Côte Sainte Catherine, un élément structurant du projet Éco-Vallée des deux Rivières.

A) Descriptif du projet de la Métropole Rouen Normandie

Aménagement de la côte Sainte-Catherine, un beau projet qui comporte des manques et des éléments à modifier....

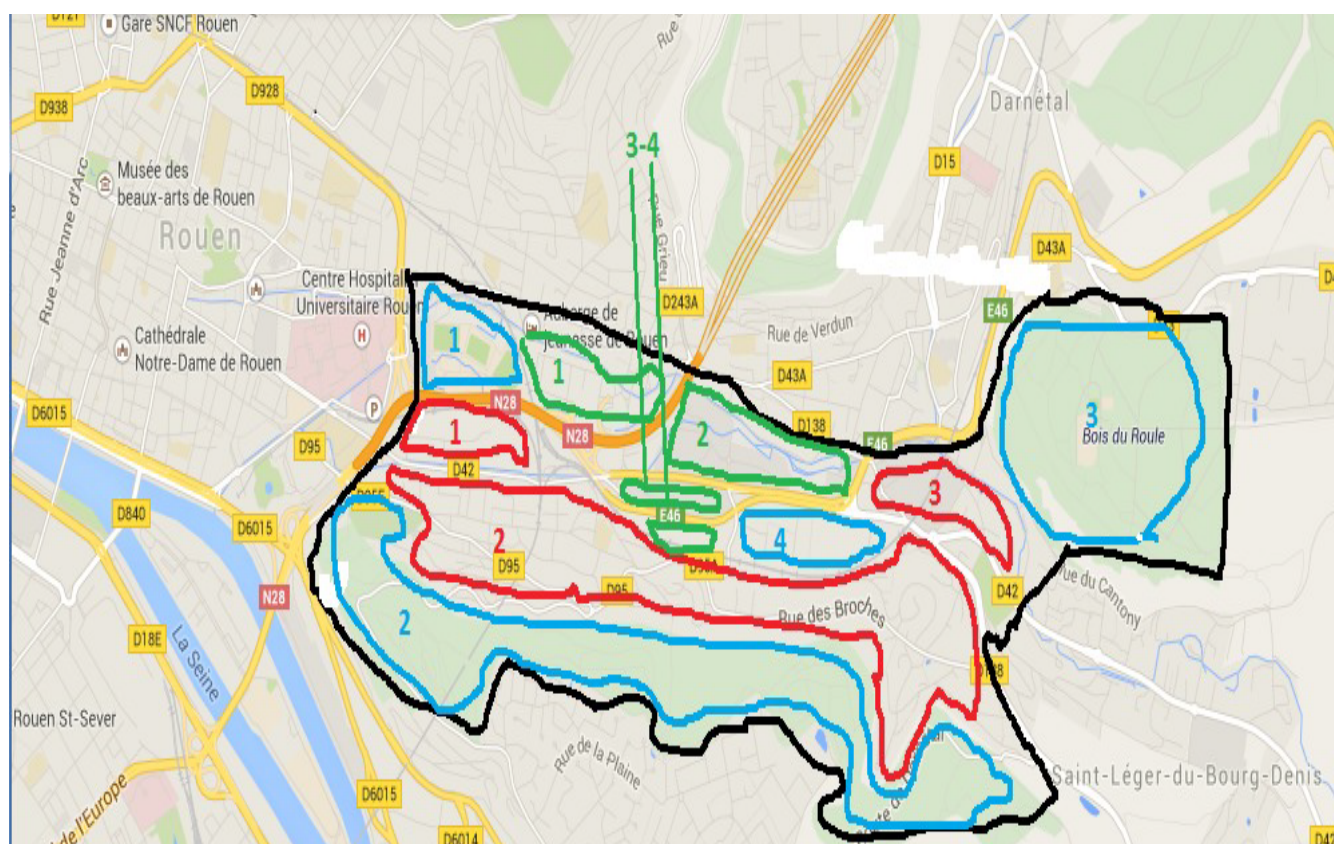
D'après les informations parcellaires et hypothétiques, une zone de stationnement serait prévue dans le massif forestier à une trentaine de mètres de la rue dans le secteur «haut» de la route de la Corniche sur la commune de Bonsecours, là où existe un sentier piétonnier aujourd'hui. Créer une zone de stationnement voiture et de bus en plein espace doublement classé (naturel et patrimonial) ne peut pas recueillir d'avis positif de notre part.

Nous souhaitons vivement récupérer le maximum de documents préparatoires afin de pouvoir comprendre et analyser les besoins réels et les contraintes afin d'affiner des propositions crédibles. Nous avons aussi demandé des séances de travail avec les élus afin d'échanger le plus efficacement possible. **La réunion du 17 avril au Casino de Bonsecours a confirmé que c'était une hypothèse d'aménagement envisagée.**

L'état actuel du belvédère de la côte Sainte Catherine.

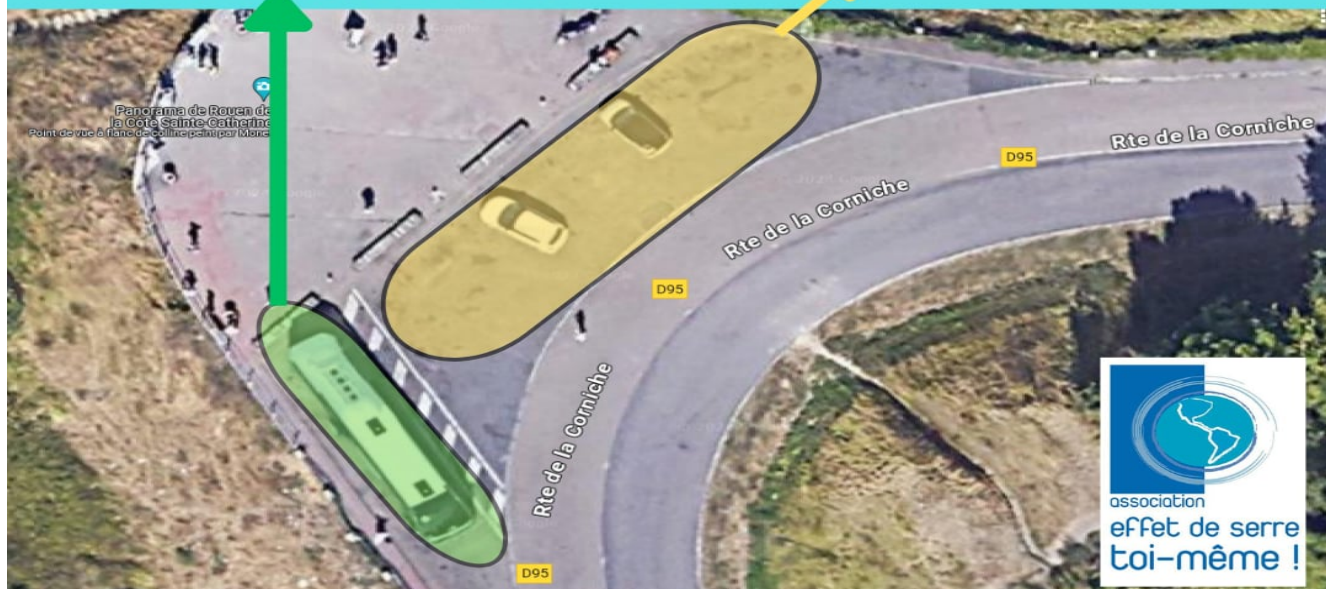
Stationnement 1 car.

8 places pour les voitures.

Suppression du stationnement, végétalisation et arrêt pour la navette (transport en commun).

Dans un article de presse il est précisé que : Le stationnement ne doit pas « être reporté anarchiquement ailleurs »⁵Il y a actuellement sur le belvédère 8 places de stationnement voiture et 1 place pour 1 car.

Principe de la proposition alternative Stationnement tous véhicules.

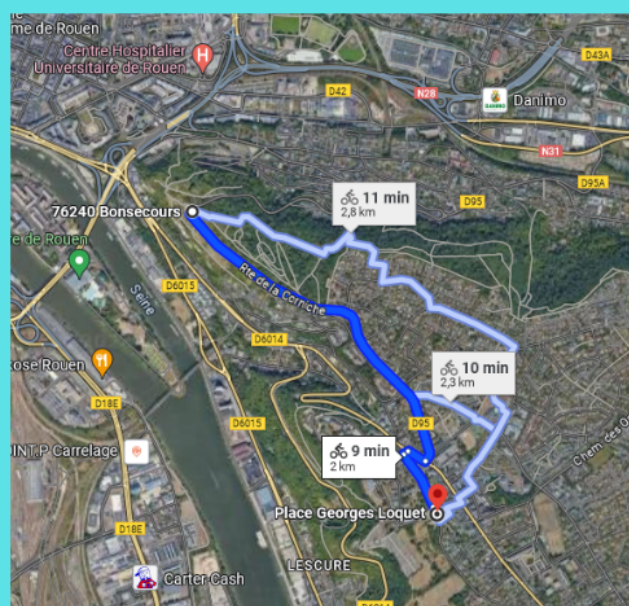
Zone de stationnement : Place Loquet à Bonsecours

Itinéraire piéton
27 minutes 1.9 km

Itinéraire cycliste
9 minutes 2 km

Ces deux itinéraires sont à aménager pour que les déplacements doux soient confortables avec un bon balisage et une bonne signalétique.
